Stellungnahme des ALD zur Verordnung zur Änderung der Sechzehnten Verordnung zur Durchführung des Bundes-Immissionsschutzgesetzes

Berechnungsvorschrift für die Geräuschemissionen des Schienenverkehrs (Schall 03; 2014)

Anhörung des Bundestagsausschusses für Verkehr und digitale Infrastruktur am 04.06.2014

Bild 1: Pegelverlauf auf BüG-Gleisen nach DB AG¹².

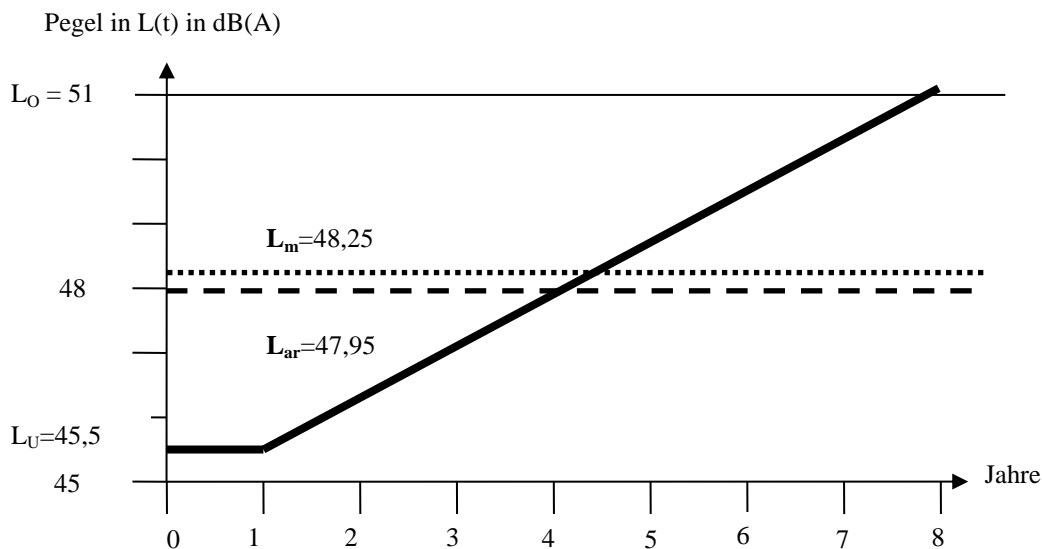
Die für das BüG abgeleiteten Minderungen beruhen auf einer standardisierten Funktion für das Anwachsen der Emissionspegel mit der Zeit nach dem Schleifvorgang, die die DB vorgelegt hat (siehe Bild 1). Hintergründe und Abgleich mit den realen Daten sind von der DB im damaligen Prozess der Revision der Schall 03 nicht vorgelegt worden, so dass sich die Minderungswerte (bezogen auf den durchschnittlichen Zustand, in Bild 1 mit $L_0 = 51$ dB(A) gekennzeichnet) nicht überprüfen lassen. Nach der damaligen Auffassung des Umweltbundesamts hatte die DB AG nicht hinreichend durch Daten nachgewiesen, dass dieser Pegelverlauf repräsentativ ist. Die DB geht in ihrer Ableitung der Minderungswerte zudem von einer arithmetischen Mittelung L_{ar} anstatt der erforderlichen energetischen Mittelung L_m aus, was sich mit einer Differenz von 0,325 dB(A) zu Ungunsten der Betroffenen auswirkt (siehe Bild 1).

In Kapitel 4.5 wird das Überwachungsverfahren für das BüG definiert. Bild 1 zeigt einen durchschnittlichen Anstieg der Emissionen pro Jahr von 0,8 dB(A). Nimmt man an, dass eine Messung des SMW knapp unter 2 dB(A) liegt, d. h. unterhalb der Auslöseschwelle, wird innerhalb von zwei weiteren Jahren geschliffen¹³. Dann liegen die Emissionen mit knapp 3,6 dB(A) bereits deutlich über dem maximal zulässigen SMW-Wert von 3 dB(A)¹⁴. Messergebnisse des Umweltbundesamts haben zudem gezeigt, dass das Anwachsen der Verriffelung nach einem Schleifvorgang – hier nach dem Oberbauschliff – sehr unterschiedlich sein kann (siehe Bild 2).

Der ALD bevorzugt eine Definition des Fahrflächenzustands, die auf dem **gleitenden Mittelwertverfahren** beruht, da dieses sicherstellt, dass rechtzeitig geschliffen wird. Das Verfahren soll für alle Fahrflächenzustände (Durchschnittlicher Fahrflächenzustand DFZ und „Besonders überwachttes Gleis“ BÜG) angewandt werden.

Er ist durch regelmäßiges Schleifen sicher zu stellen und mit dem Schallmesswagen (SMW) zu überwachen. Die jeweils zwei letzten Messergebnisse sind linear auf den Zeitpunkt der nächsten Messung zu extrapolieren. Überschreitet der gleitende energetische Mittelwert¹⁵ zu den linear extrapolierten Messwerten des SMW + 3 dB(A), ist innerhalb eines Jahres erneutes Schleifen durchzuführen. Der Überwachungsrythmus beträgt bis zum Überschreiten eines SMW-Messwerts von + 4,5 dB(A) ein Jahr, danach jeweils 6 Monate.

Bild 2: Zeitlicher Verlauf des normierten Emissionspegels von IC/IR-Zügen jeweils einzelner Messgleise (UBA-Bericht „Geräuschemissionen von Eisenbahnen“ (Texte 61/03 vom September 2003))

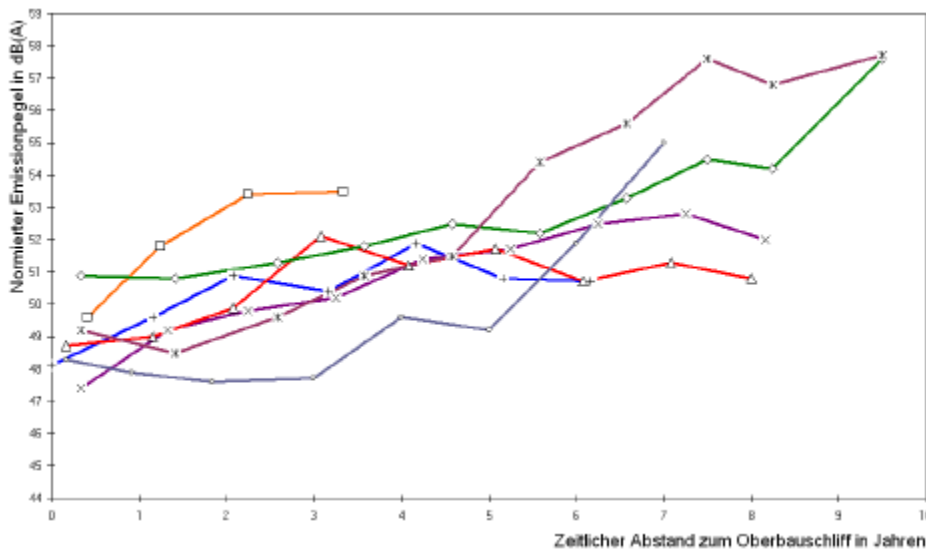
Das Überwachungsregime wird deshalb spezifischen Situationen nicht gerecht.
